# 制動装置（ブレーキチャンバー）リコールについて

リコール番号4563

（届出日：令和元年9月3日 開始日：令和元年9月4日）

# 改善箇所説明図

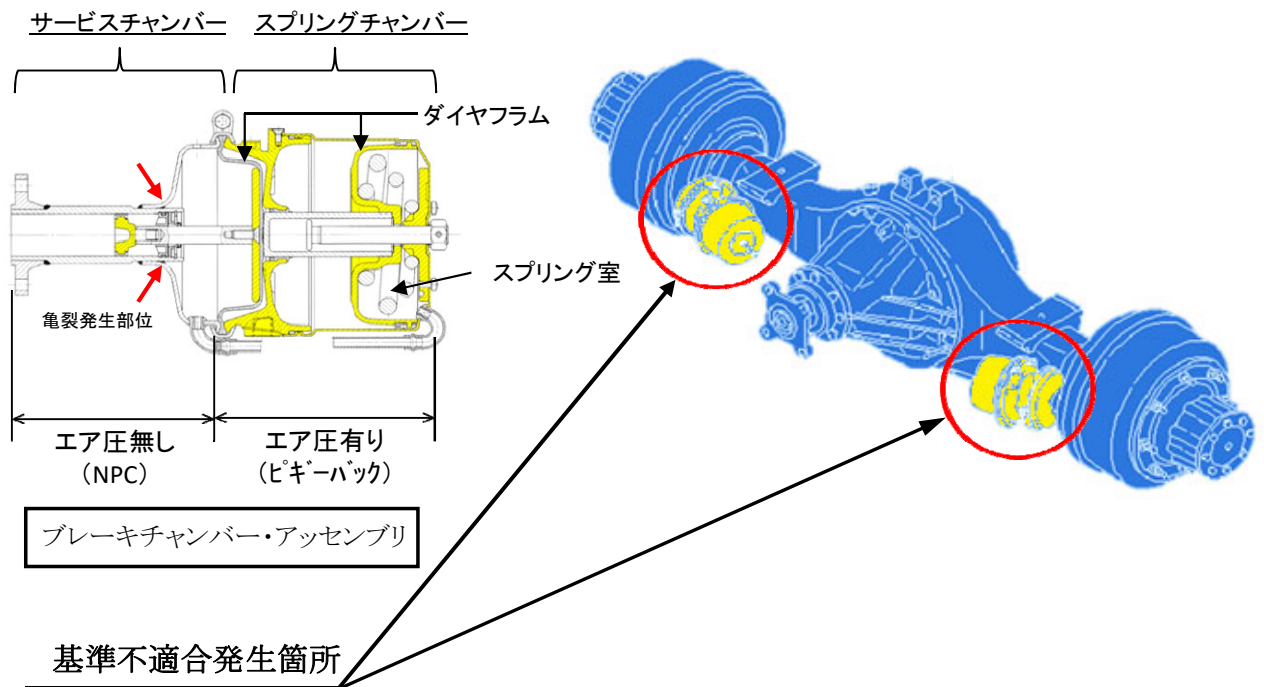
大型トラックの後輪制動装置において、ブレーキチャンバーの強度が不足しているため、自動車道路等における区分線（バイブラライン）上を時速80 km/hで走行した際の振動周波数によってブレーキチャンバーに亀裂が生じることがある。そのため、そのままの状態で使用を続けると亀裂が進行し、最悪の場合、当該チャンバーが分離するおそれがある。

全車両、後輪のブレーキチャンバーを確認し、未対策品が装着されている場合には、ブレーキチャンバーアッセンブリを対策品と交換する。

注：  内は交換部品を示す。

識別：対策品の交換終了は、運転席側ドア開口部のドアストライカー部分に白色ペイントを塗布する。
